Avis délibéré
de la Mission régionale d'autorité environnementale
Provence-Alpes-Côte d'Azur

sur le projet de parc solaire photovoltaïque au lieu-dit
"Bramadou", sur la commune de Montmeyan (83) - 2ème avis

N° MRAe
010610/A P

Figure 2: Plan de masse du projet (source : étude d'impact)

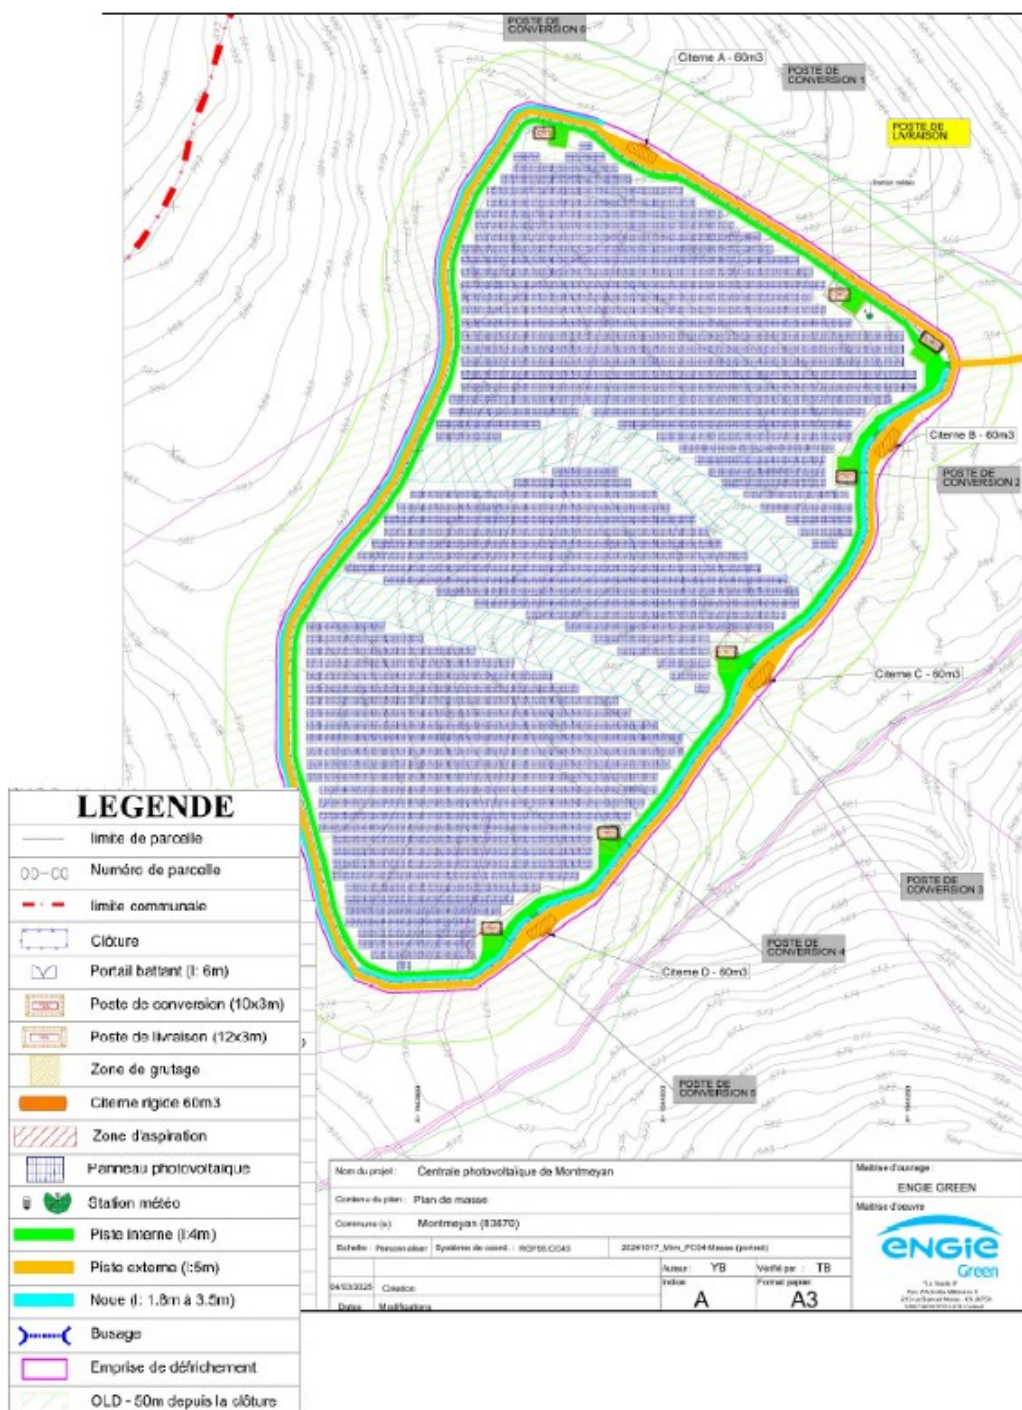
Pour la MRAe, les impacts du raccordement, d'un linéaire d'environ 5 km, doivent faire l'objet d'une analyse et, le cas échéant, à la proposition de mesures d'évitement et de réduction.

La MRAe recommande d'analyser les impacts du raccordement au poste-source Enedis, cette opération faisant partie intégrante du périmètre du projet.
